Ao
MUNICÍPIO DE FRANCA-SP
Comissão Permanente de Licitações do Pregão 283/2025

Registro de preços para aquisição de cones e cavaletes para sinalização viária.

IMPUGNAÇÃO

Figura 02

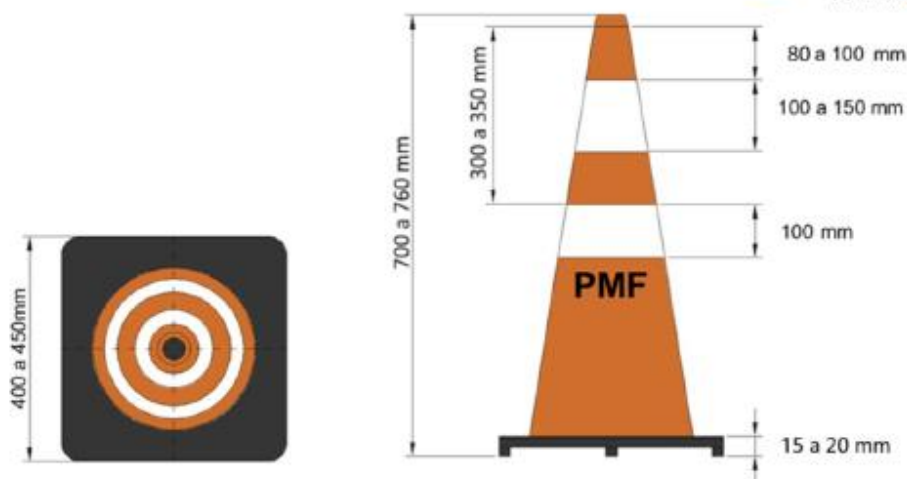
Outro ponto de divergência encontrado foi a solicitação de **uma base emborrachada NA COR PRETA** o que por si, já adiciona um requisito que a própria norma não determina, não podendo desse modo o órgão regulamentar um produto já definido e laudado de forma divergente do que a norma solicita.

Não se trata de uma mera personalização e sim, de um produto diverso, em razão de que utiliza um material divergente do flexível elencado no tópico anterior como ideal, devendo desse modo o órgão demandante escolher se pretende adquirir um “cone obra” ou cone normatizado em conformidade com a NBR 15071.

Figura A.1 – Forma e dimensões

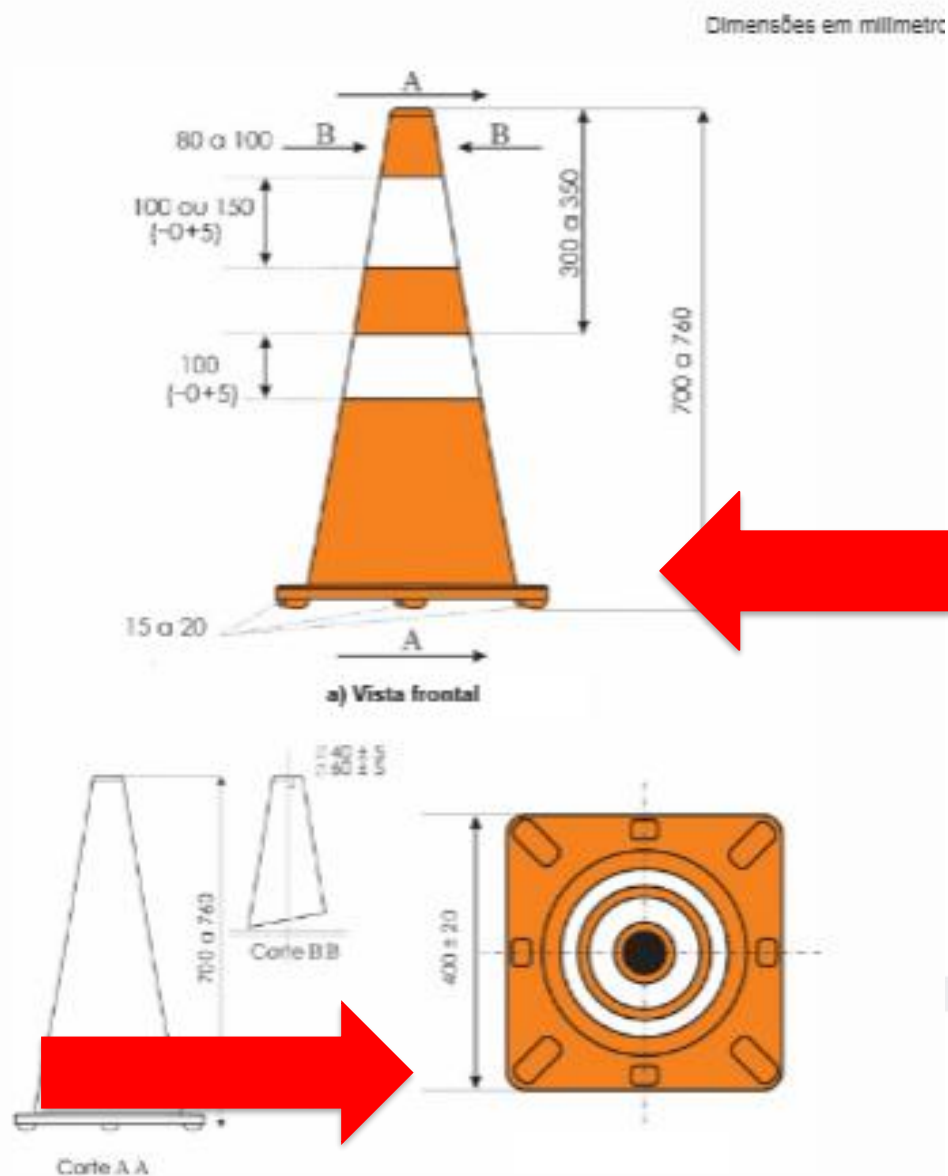
I.B – DAS MEDIDAS DA BASE DO CONE ESTAREM EM DESCONFORMIDADE COM A NORMA
